令 0 2 原機 (ふ) 0 2 3
令和 2 年 5 月 1 1 日

国立研究開発法人日本原子力研究開発機構
新型転換炉原型炉施設
原子炉施設保安規定の変更認可申請について

新型転換炉原型炉施設原子炉施設保安規定の変更の内容及び理由

国立研究開発法人日本原子力研究開発機構 新型転換炉原型炉施設原子炉施設保安規定 改正前後比較表

別図第2-1 品質マネジメントシステム体系図（第5条関係）

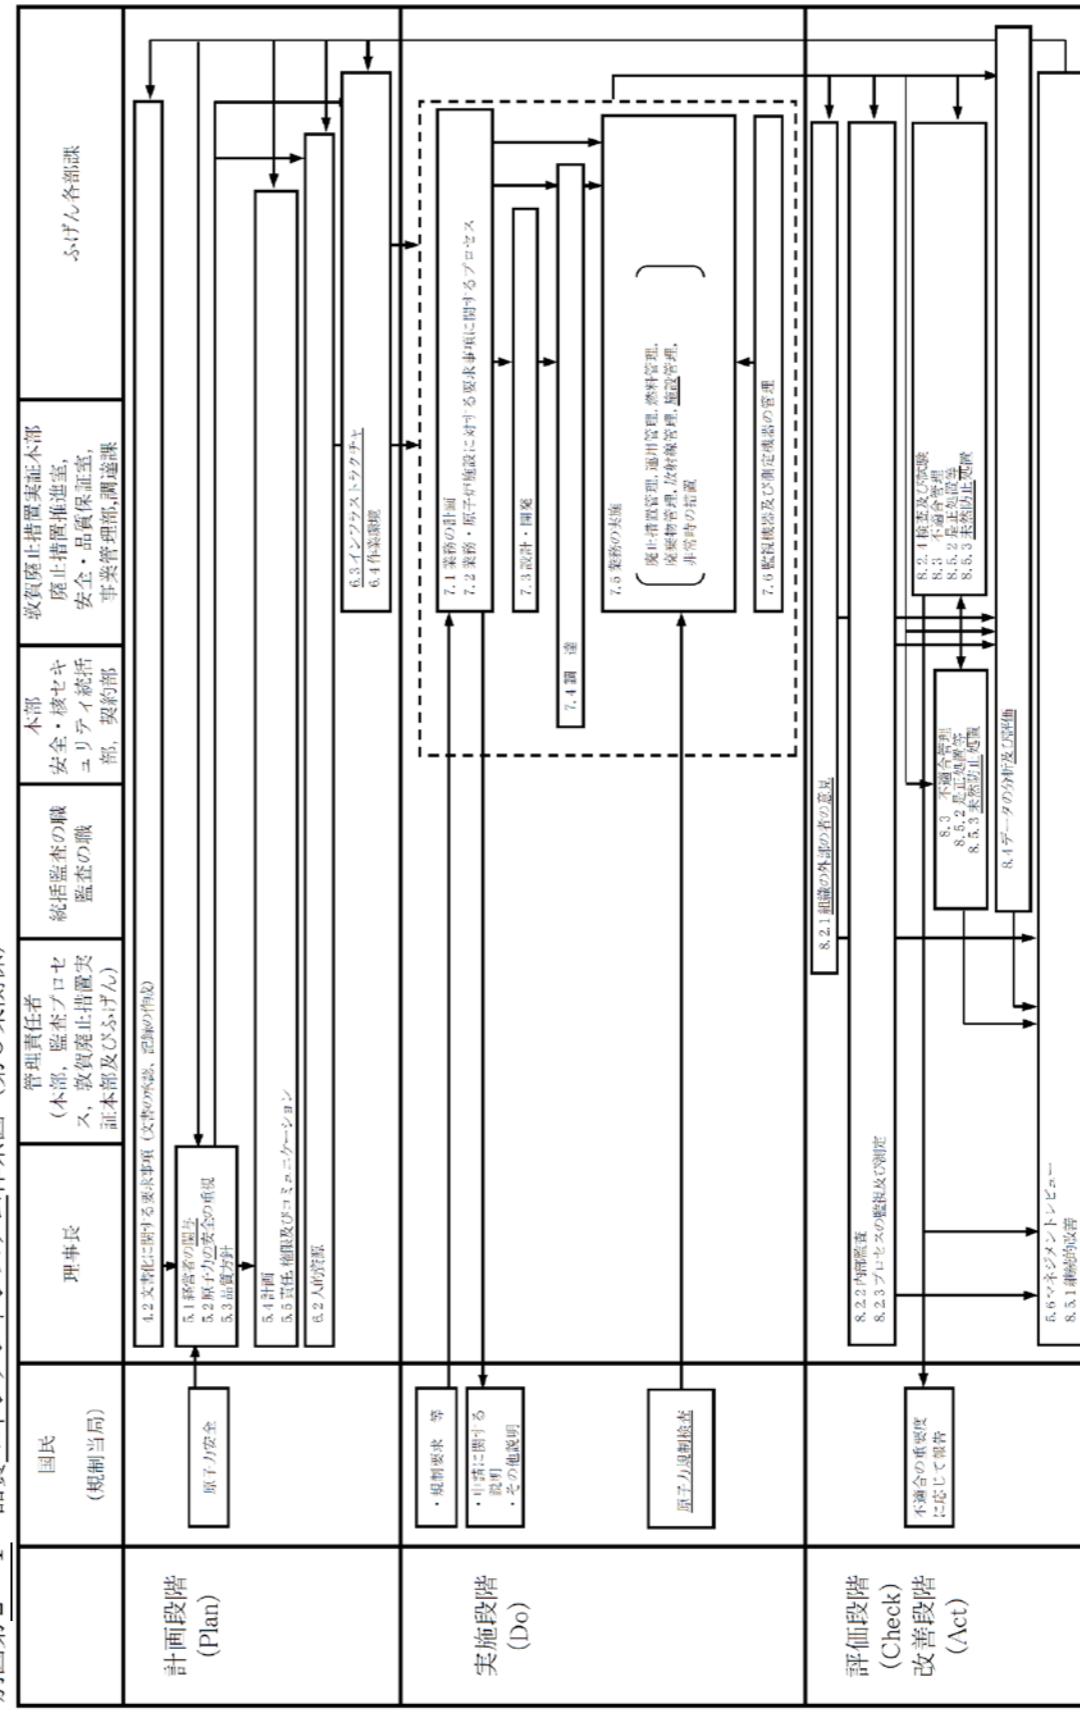
改正前	改正後	備 考
<p>別図第2 品質マネジメントシステム文書体系図（第5条関係）</p> <p>一次文書</p> <p>→ 品質保証計画 新型転換炉原型炉ふげん及び高速増殖原型炉 もんじゅ品質保証計画書</p> <p>→ 4.2.1 c) 及び d) の二次文書</p> <p>上記以外</p> <p>記録 → 4.2.1c) 及び d) の記録</p> <p>二次文書</p> <p>三次文書</p>	<p>別図第2-2 品質マネジメントシステム文書体系図（第5条関係）</p> <p>一次文書</p> <p>→ 品質マネジメント計画 新型転換炉原型炉ふげん及び高速増殖原型炉 もんじゅ品質マネジメント計画書</p> <p>→ 4.2.1 (3) の二次文書 (別表第1-1の文書のうち 文書番号がTQS及びQS-Pで始まる文書)</p> <p>上記以外</p> <p>記録 → 4.2.1(3)から(4)の記録</p> <p>二次文書</p> <p>三次文書</p>	<p>別図番号の変更</p> <p>機構内品質マネジメント 計画の共通化に伴う見直し 同上</p> <p>同上</p> <p>同上</p>
